Gemeindevertretung Grünheide (Mark)  
Fraktion **bürgerbündnis**  
Thomas Wötzel  
Andre Runge  
Ulrich Kohlmann

**Stellungnahme und Einwendungen zur  
Offenlage Entwurf Bebauungsplan Nr. 60 „Service- und Logistikzentrum  
Freienbrink Nord“  
und  
Entwurf 6. Änderung Flächennutzungsplan Grünheide (Mark)  
Erneute Beteiligung der Öffentlichkeit gemäß öffentlicher Bekanntmachung  
vom 07.11.2023  
Hier: Ergänzung der Stellungnahme vom 13.11.2023 und 08.05.2023**

Abbildung 2 Quelle: Übersichtsplan Entwurf B-Plan 60

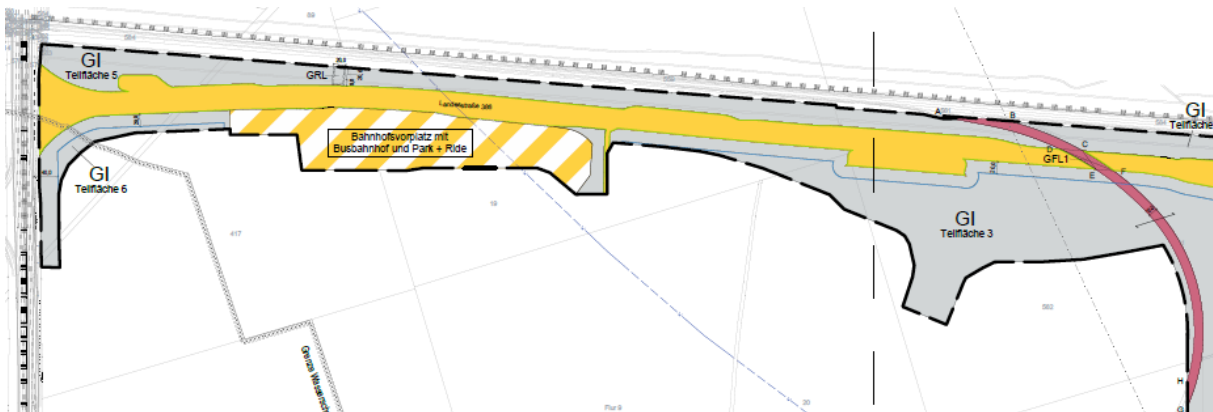
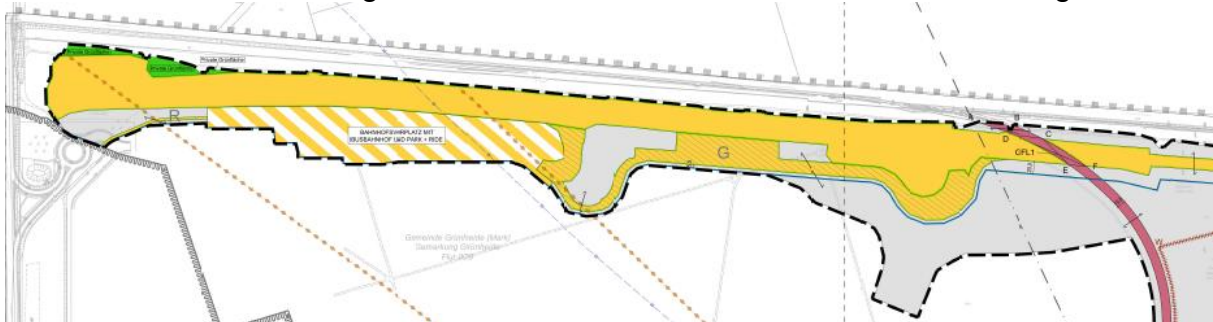
Während im Vorentwurf der Bahnhofsvorplatz von der geplanten L386 aus direkt erschlossen werden soll – Abbildung 1

ist im Entwurf eine neue, grün schraffierte Fläche „G“ enthalten – Abbildung 2.

Eine solche Planung - „Gemeindestraße“- enthält der Vorentwurf und auch die 1. Änderung B-Plan 13 nicht. Insofern haben die Beschlüsse der Gemeindevertretung, die den Bahnhofsvorplatz betreffen, also Beschluss-Nr.56/06/21 vom 22.12.2021 und Nr. 38/05/23 vom 02.11.2023 keine entsprechende Rechtsgrundlage und Bezug. Beweis: Vorlage 0038/23 vom 13.06.2023, Zitat

Der Satzungsbeschluss und die Festsetzungen zur 1. Änderung B-Plan 13 enthalten definitiv keine „Gemeindestraße“ zur Erschließung des „Bahnhofsvorplatzes“.

Demnach existieren auch keine Beschlüsse für die haushaltstechnische Planung und Ausführung dieser „Gemeindestraße“, auch als „Anbindung an die Landesstraße 386“ bezeichnet. Die Finanzierung für Planung, Grunderwerb, Bau und Folgekosten ist ungeklärt.
